Bauvorhaben: Sanierung und Erweiterung Otto-Pankok-Schule  
Van-Bock-Strasse 81  
45468 Mülheim an der Ruhr

Teil: Positionsplan - Bestand A1 und A2  
Decke über dem 1. Obergeschoss

Gezeichnet: mm	Maßstab: 1:100	Projekt-Nr.: T-161123	Blatt-Nr.: A/P03 b	Index
Datum: 04.04.2019	Blattgröße: A1

# Decke über dem 1. Obergeschoss

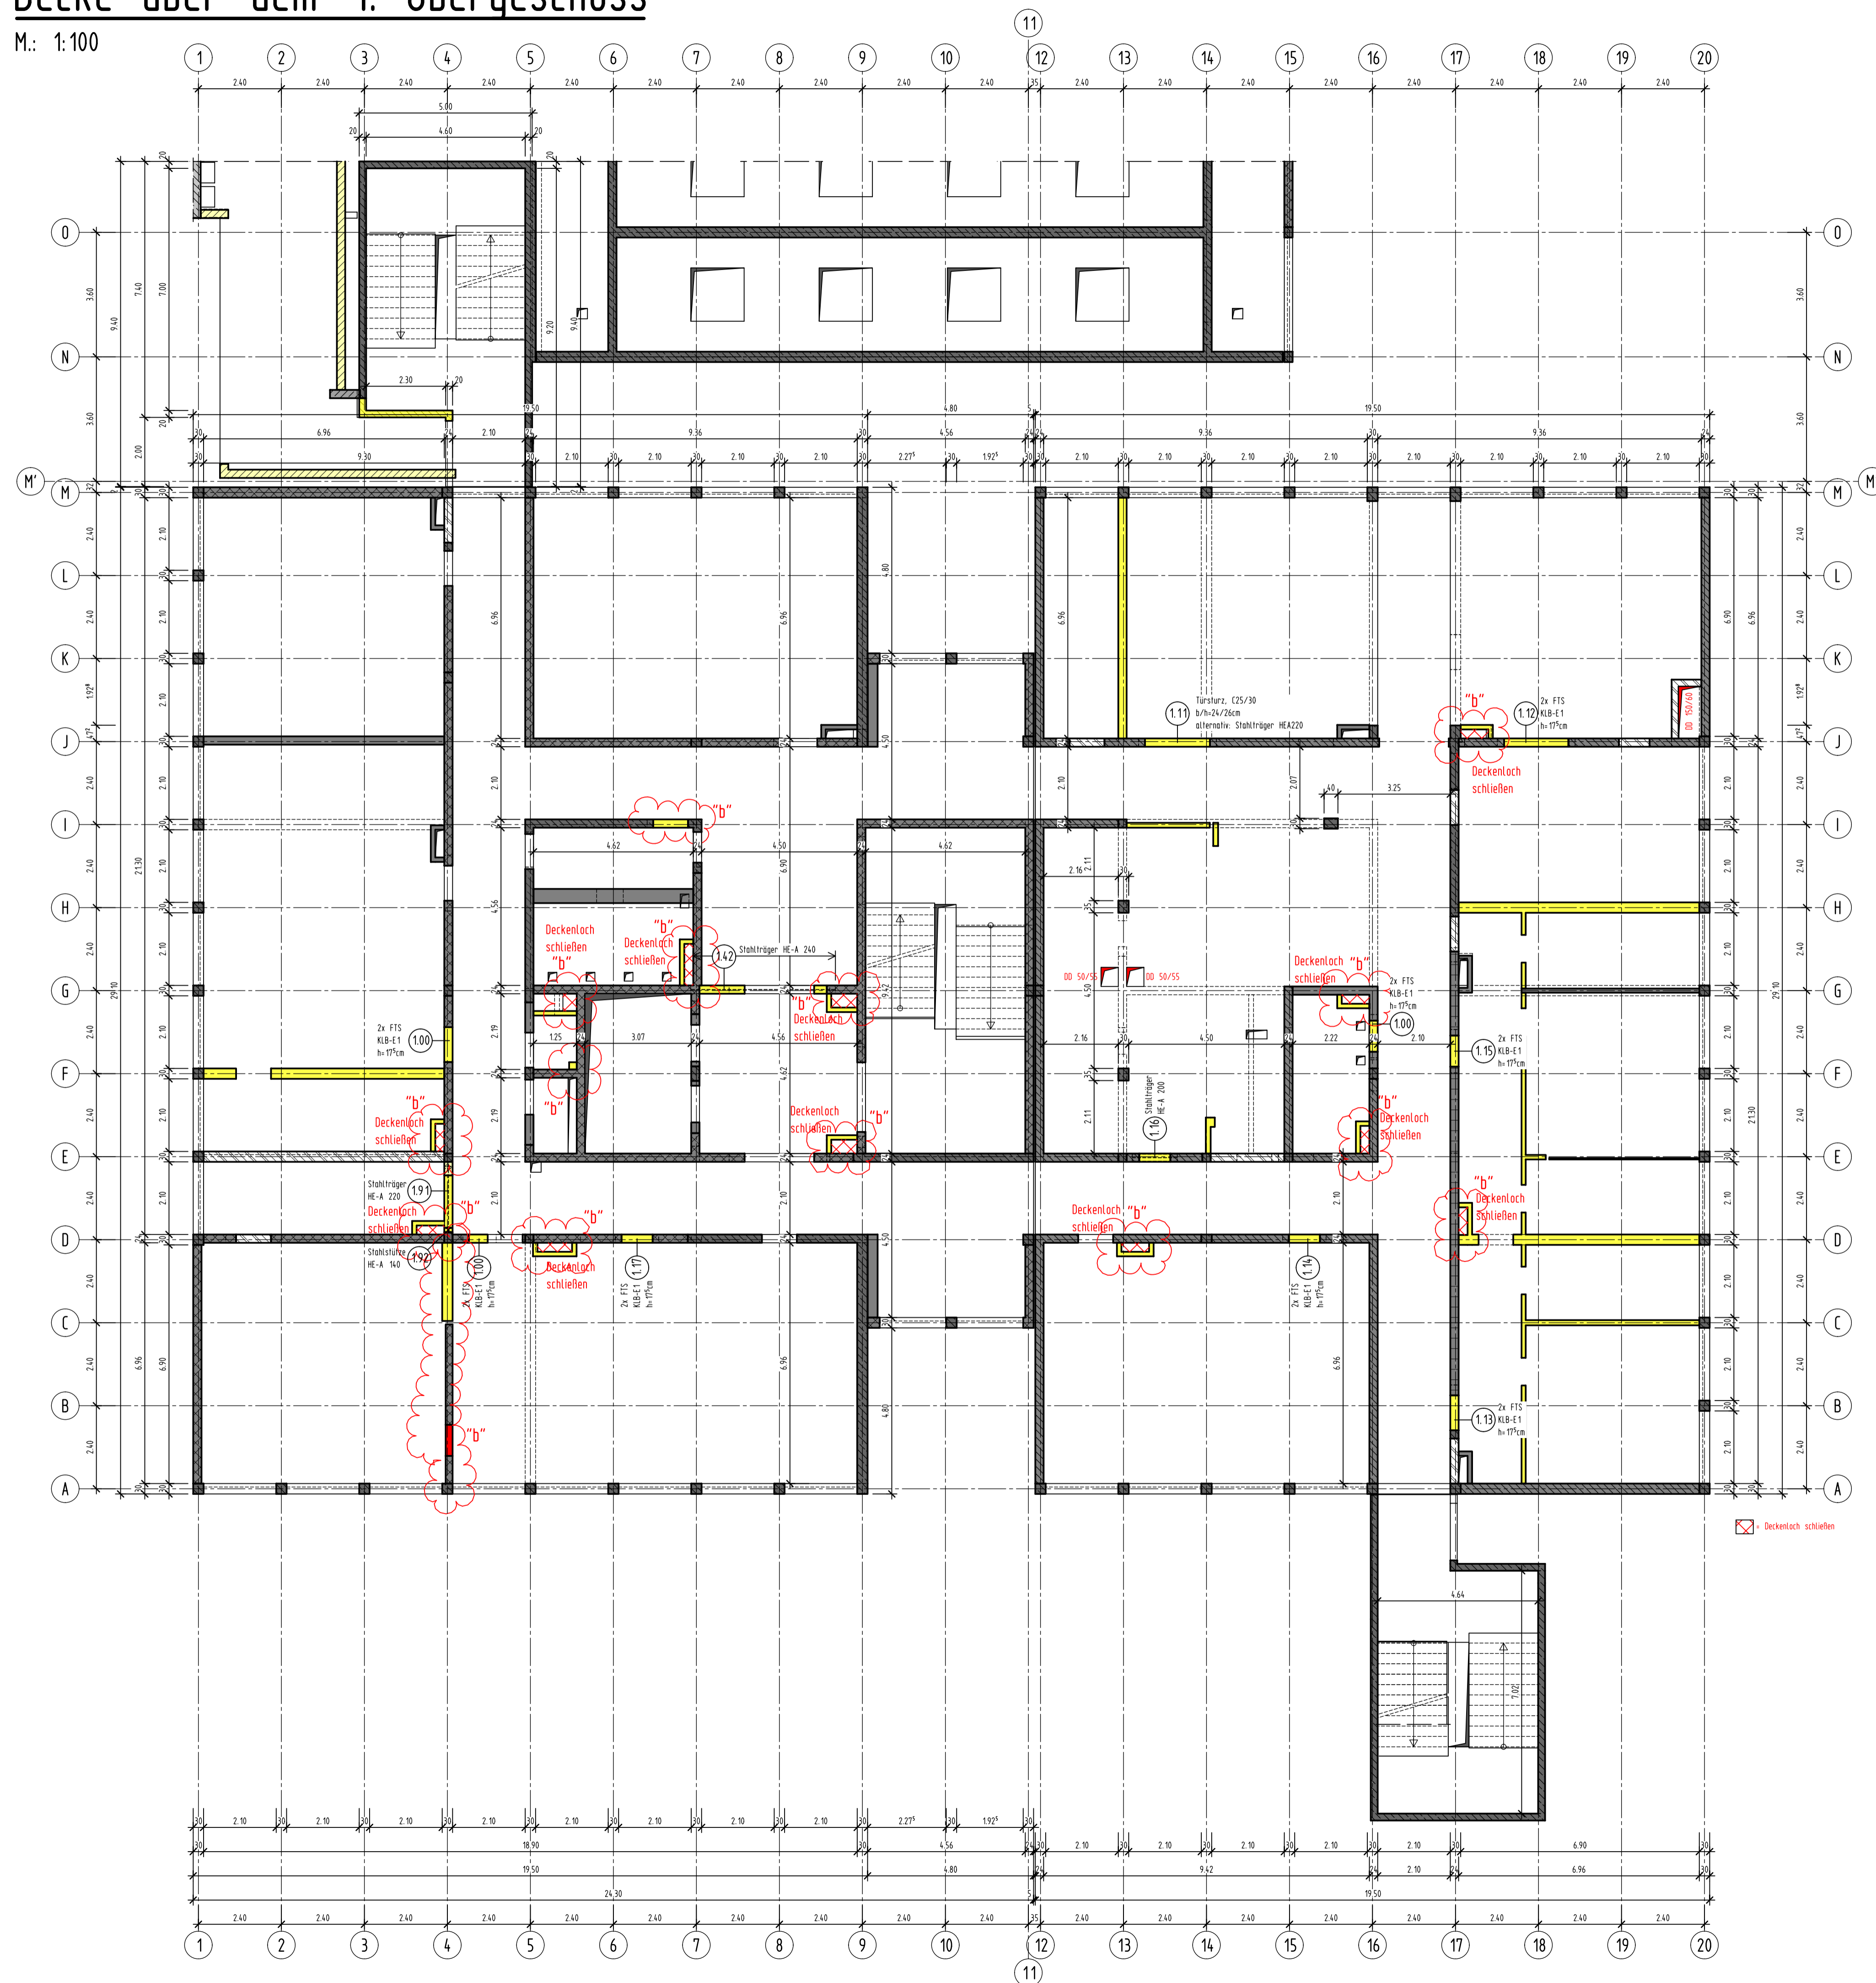
b	Öffnungen vergrößert, Bestandswände zum Abbruch und Öffnungen verschließen, Treppenhause (Achse A) ergänzt (siehe Wolke "b")	04-06-2020	cs
a	Stahlträger und FTS über neuer Öffnung, Stahlstütze neu (siehe Wolke "a")	12-12-2019	ao
Index:	Änderungen:	Datum:	Name:
